中部電力

浜岡原子力発電所
基準津波の策定のうち
歴史記録及び津波堆積物に関する調査について
(コメント回答)

2022年6月10日

歴史記録及び津波堆積物に関する調査について 第1020回審査会合（2021年12月17日）コメント一覧表

敷地のボーリング調査地点（発電所開発前の地形図に投影）

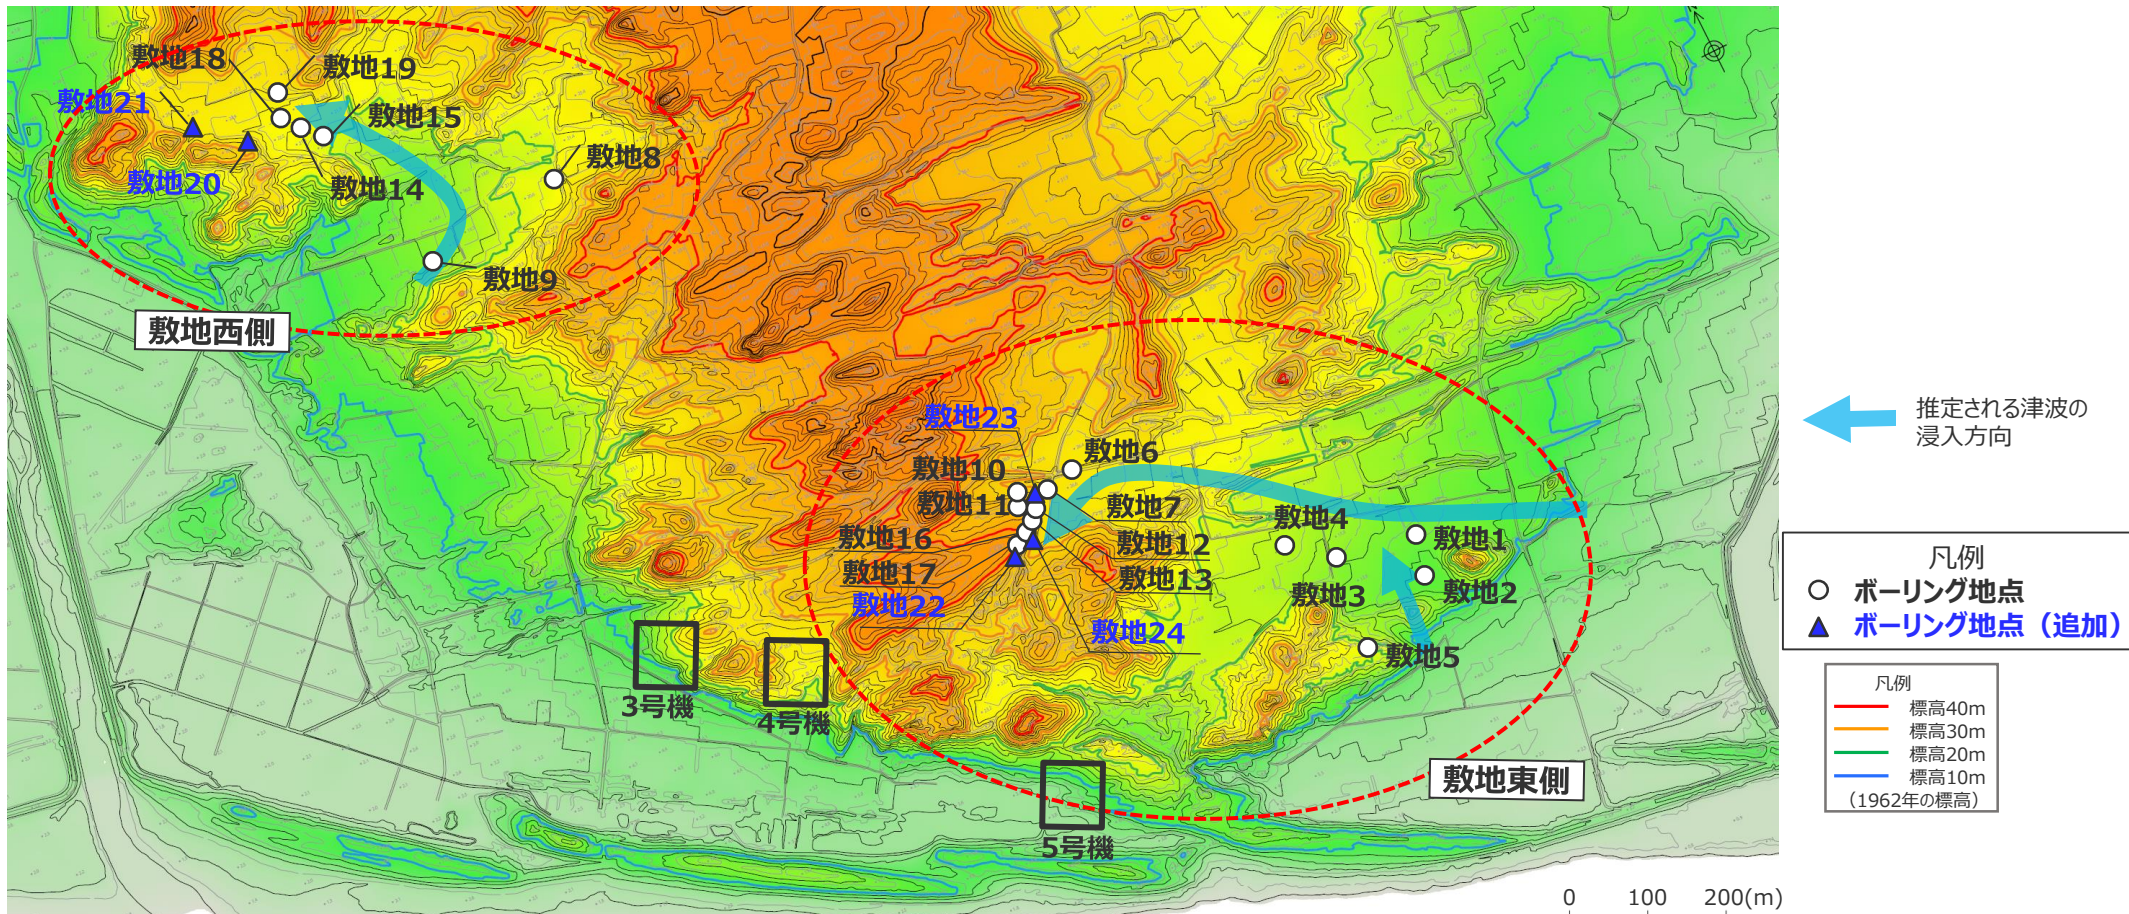
- 敷地のイベント堆積物が分布する上限標高について、物証に基づき示すこと。

■ イベント堆積物の上流側等の分布を把握するため、敷地で確認したイベント堆積物の上流側等を実施した追加ボーリング調査地点を示す。

- ・ 敷地西側では、敷地18から谷沿いに標高が上がる方向に敷地21を、敷地19から谷を横断するように敷地20を追加した。
- ・ 敷地東側では、敷地17から谷沿いに標高が上がる方向に敷地22を、谷を横断するように敷地23と敷地24を追加した。

■ 追加ボーリングの結果、前回までの調査によって確認されていたイベント堆積物と同程度以上の標高に泥質堆積物が分布することを確認し、その泥質堆積物中にイベント堆積物が認められないことを確認した。

②平面的な分布に関する詳細分析結果（敷地西側）

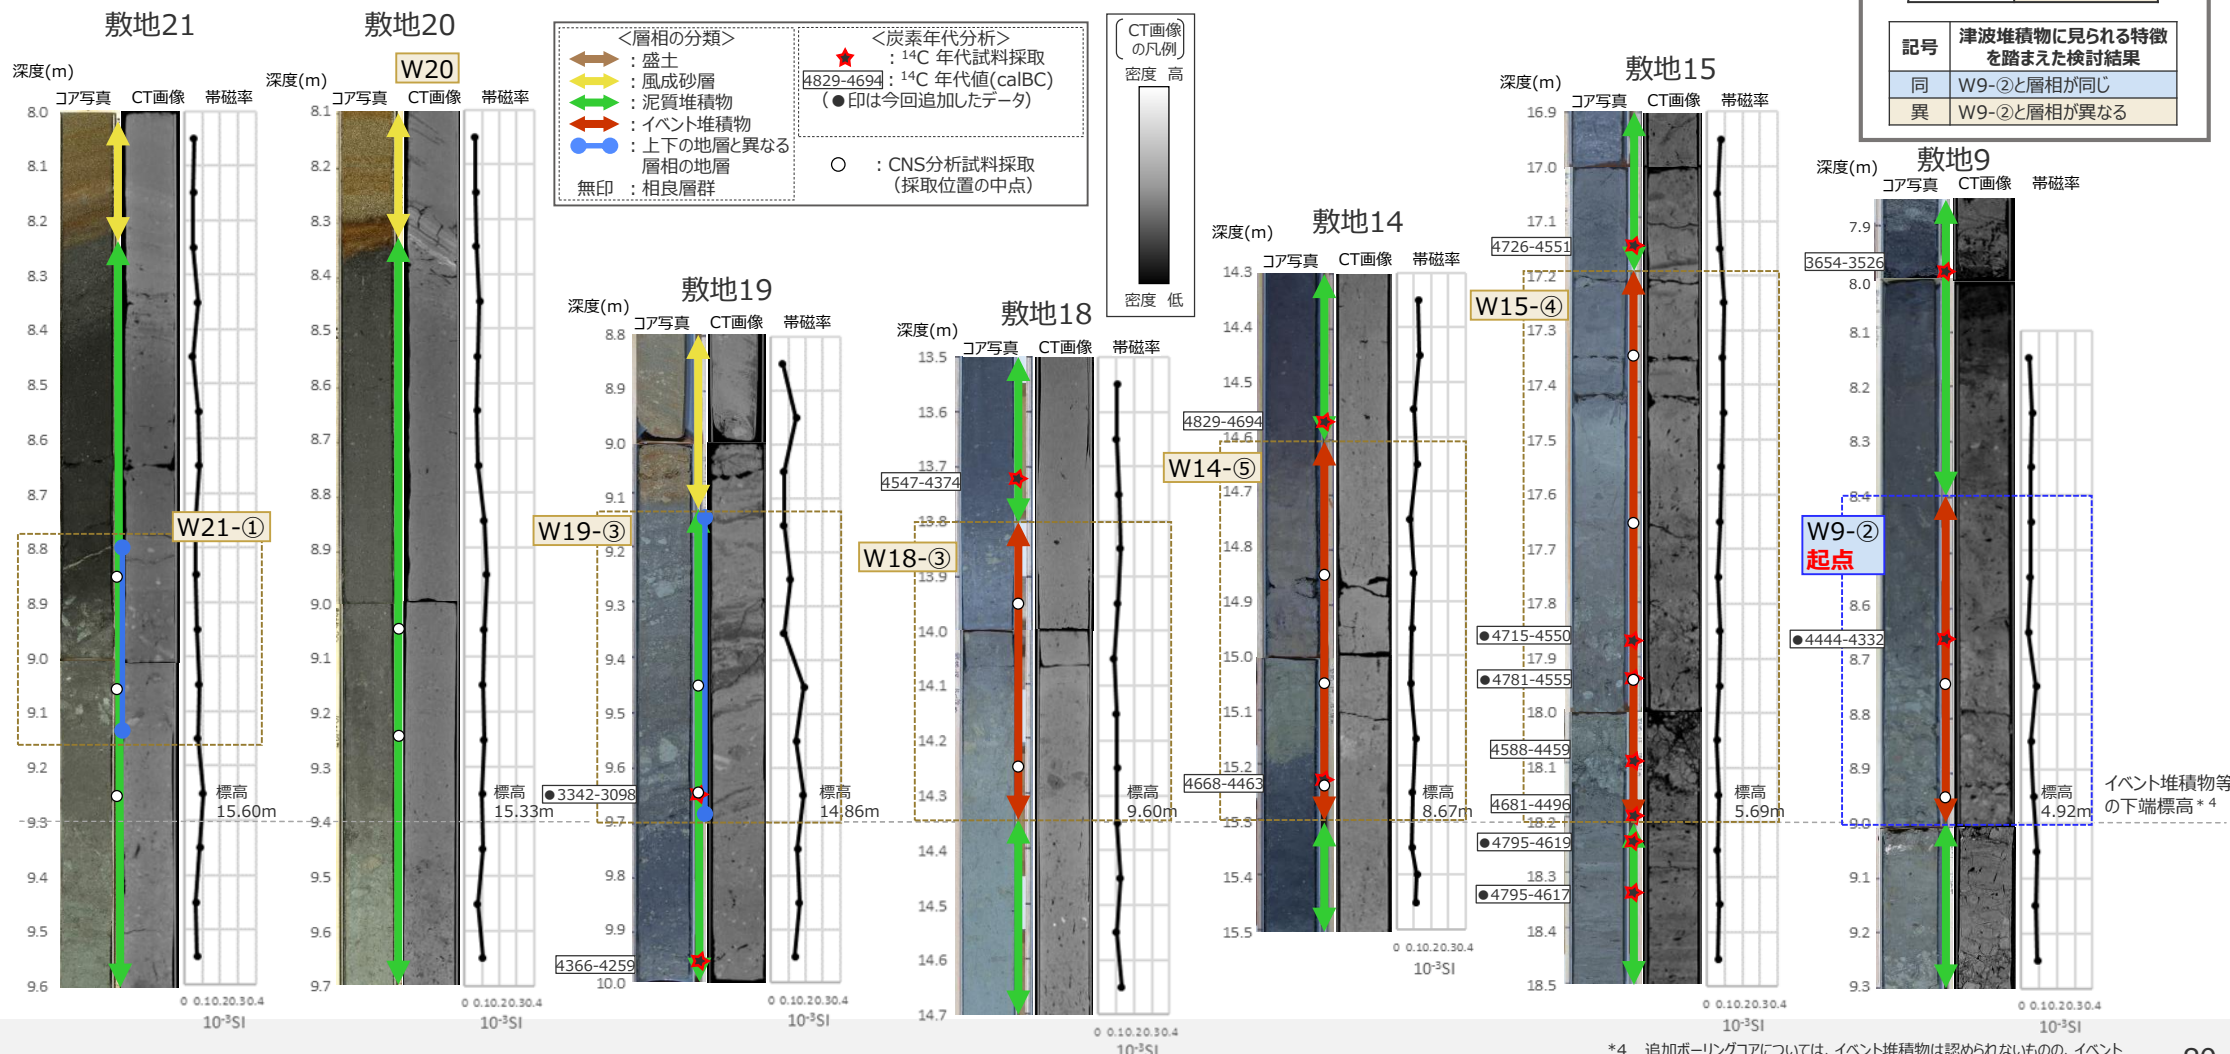
- 風成砂直下に分布するイベント堆積物等について、コア写真、CT画像*1、放射性炭素年代分析結果、帯磁率測定結果を、下端を揃えて並べて示す。
- CT画像観察の結果、W9-②より陸側の風成砂直下に分布するイベント堆積物（W15-④、W14-⑤、W18-③）について、W14-⑤、W18-③はW9-②で見られるような明瞭な崩り込みや構造の乱れは認められず、また、いずれもW9-②に見られる貝化石は認められず、層相が異なることを確認した。イベント堆積物ではないと評価したW19-③*2、追加ボーリングコア（W20及びW21-①*3）についても同様に、W9-②とは層相が異なることを確認した。
- 帯磁率測定の結果、W9-②に顕著な変化は見られず、また、その他の地層においても顕著な変化は見られなかったことから、平面的な分布に関する評価には用いないこととした。
- なお、W19-③とW18-③の違いが識別できないとの指摘について、CT画像による比較を行った結果、W19-③には層理が認められるのに対し、W18-③には認められず、層相が異なることを確認した。

② 平面的な分布に関する詳細分析結果（敷地東側）

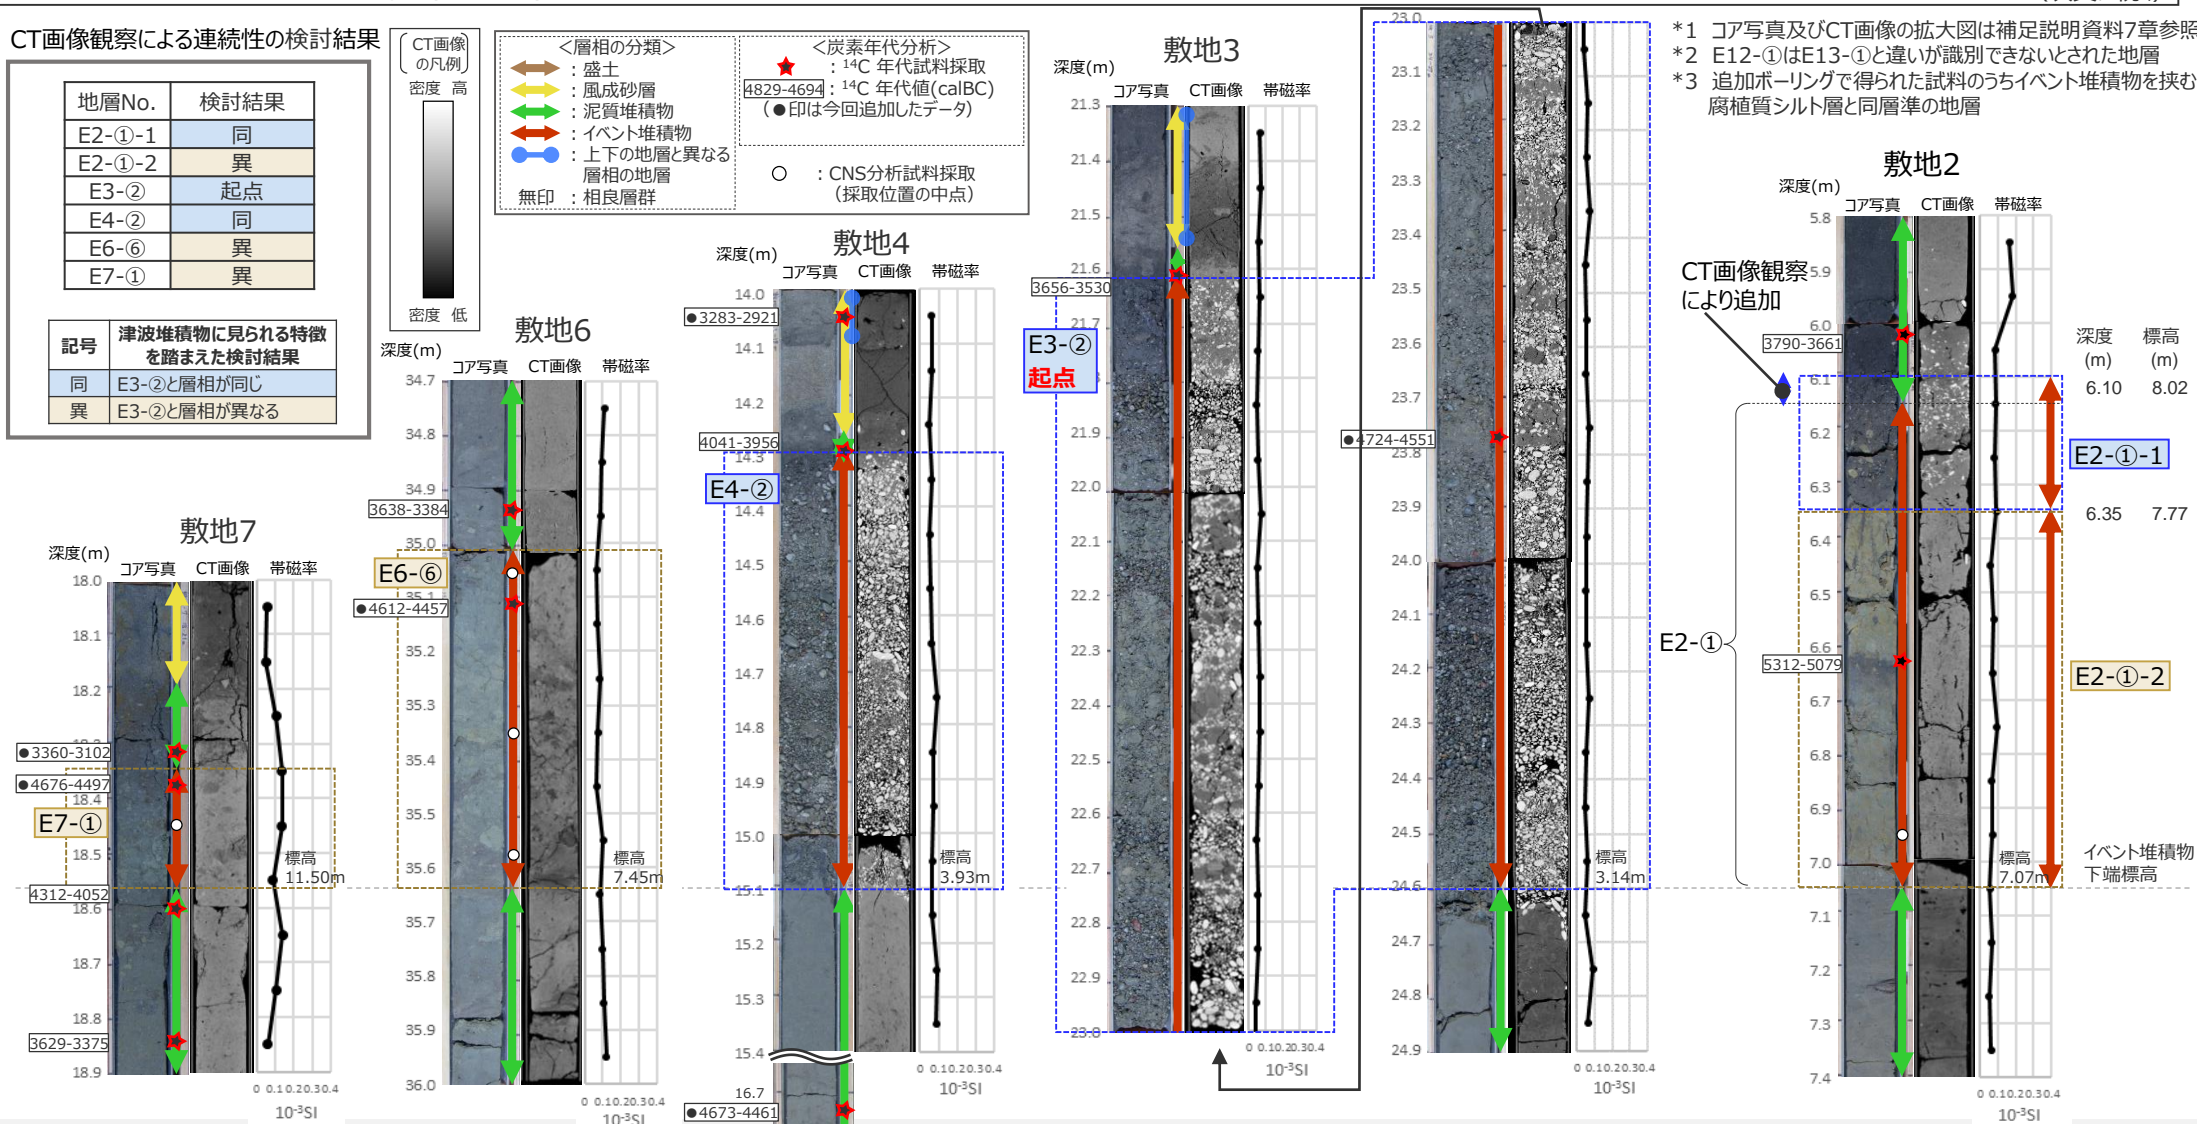
■ なお、E13-①とE12-①の違いが識別できないとの指摘について、CT画像による比較を行った結果、両者に礫と思われる影が確認され、両者の違いは明確でないものの、E13-①に認められる影はコア観察で確認できる偽礫に対応するのに対し、E12-①の下部に認められる影はコア観察で確認できる相良層群の泥岩礫に対応すると考えられる。また、E12-①の上部のシルトには炭化物を含むものの乱れた構造は確認されない。さらに、E12-①に、E3-②に見られる海成礫が含まれないことを確認した。

敷地東側のイベント堆積物の堆積年代

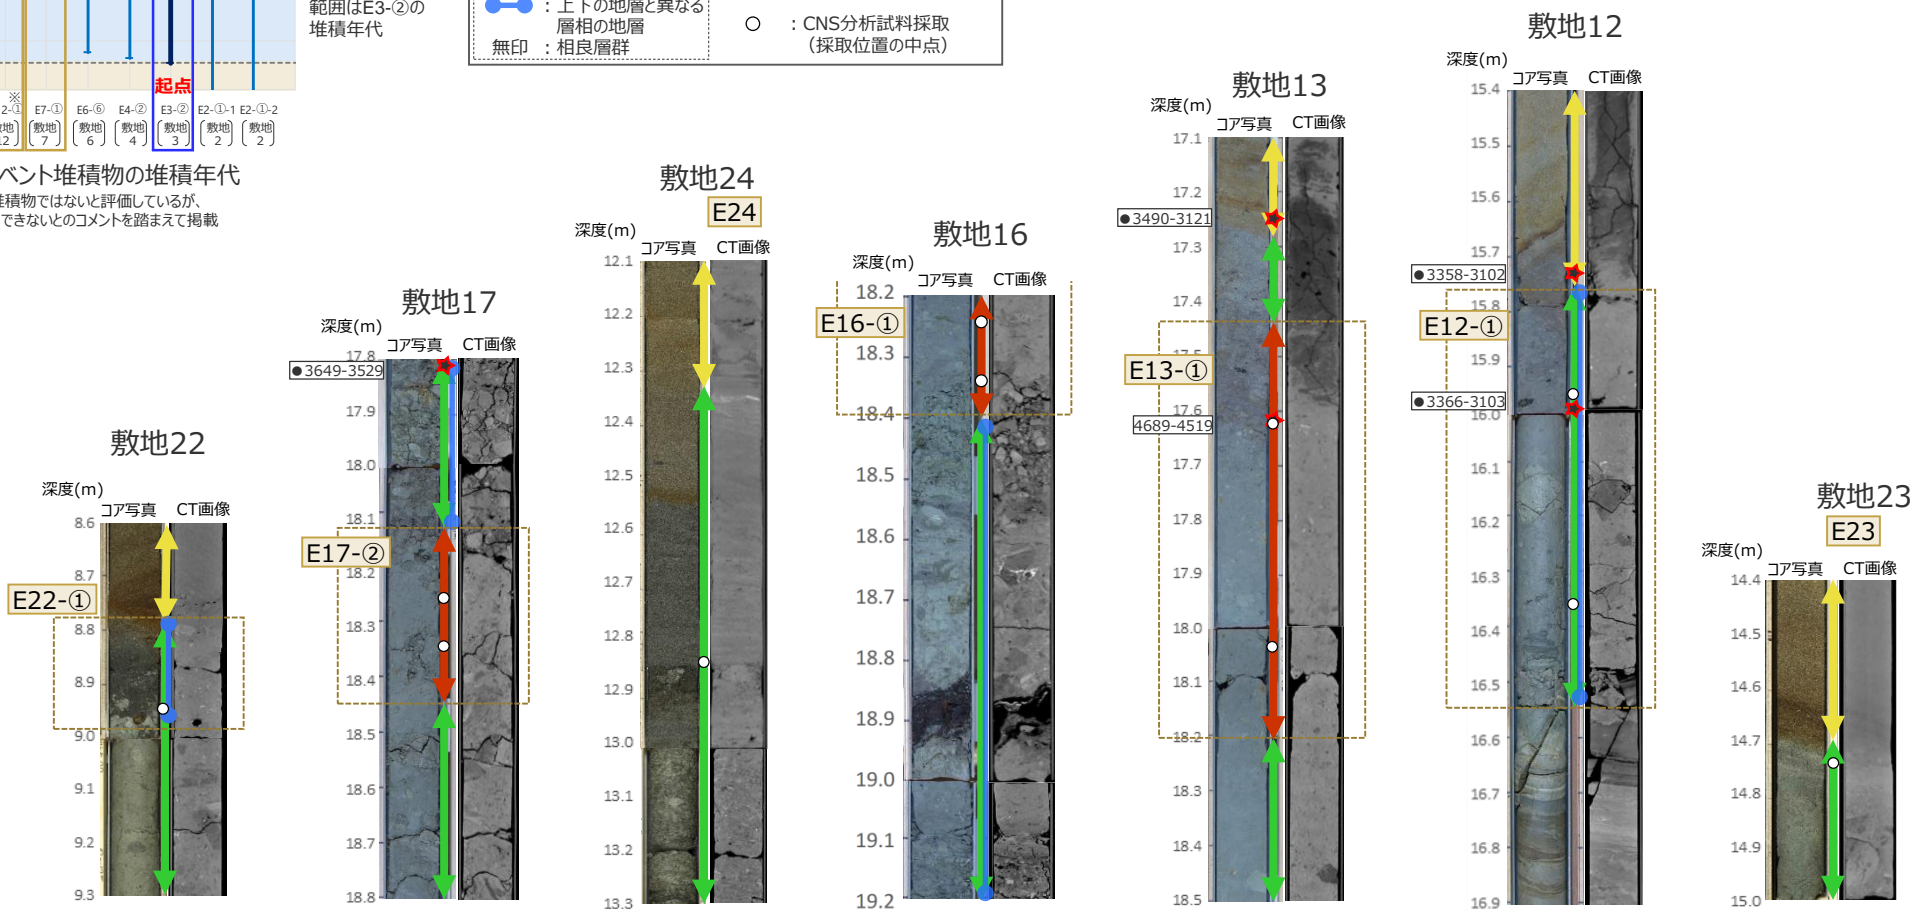
※ E12-①は、イベント堆積物ではないと評価しているが、E13-①と違いが識別できないとのコメントを踏まえて掲載
